品番 : EA976AJ-74

品名 : 892x433mm メタルラック硬質クリアシート

モデルチェンジ内容 25/09/26 4隅をまっすぐ斜めカットに変更しました。

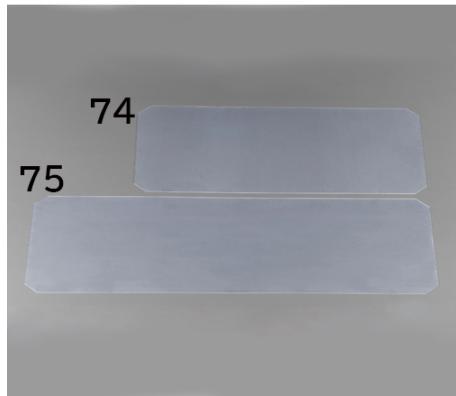
※仕様変更により、4隅はまっすぐ斜めにカットされています。
